Breyting á aðalskipulagi Kópavogs, skipulagslýsing Ábendingar, athugasemdir og umsagnir

Málsnúmer:2208338 / tengd mál 2011714 deilisk, 2110443 útvarpshús

Lýsing skipulagsverkefnis, dags. 15. sept. 2022. Breyting á aðalskipulagi, Vatnsendahvarf/Vatnsendahæð. Breyting nr. 2.

Umsagnir/athugasemdir (staða 8. nóvember 2022)

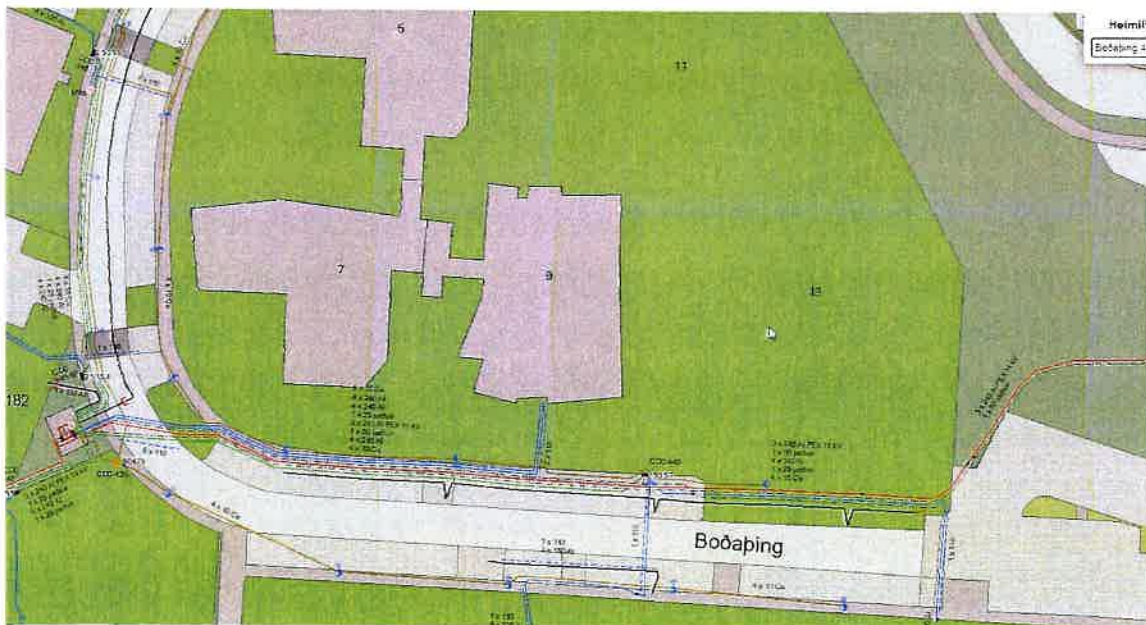
Boðaping 5-13 – Veitur benda á að háspennulagnir rafmagns liggja við lóðamörk suðurhluta skipulagsins (sjá nánar á mynd hér fyrir neðan). Óljóst er hvar bílakjallari liggur og hvers konar sorpgeymslu er gert ráð fyrir við lóðamörk. Bendum á að það þarf að verja lagnir með viðeigandi ráðsöfunum eða afleggja lagnirnar og leggja í nýja lagnalegu á kostnað þess sem óskar eftir breytingunni.
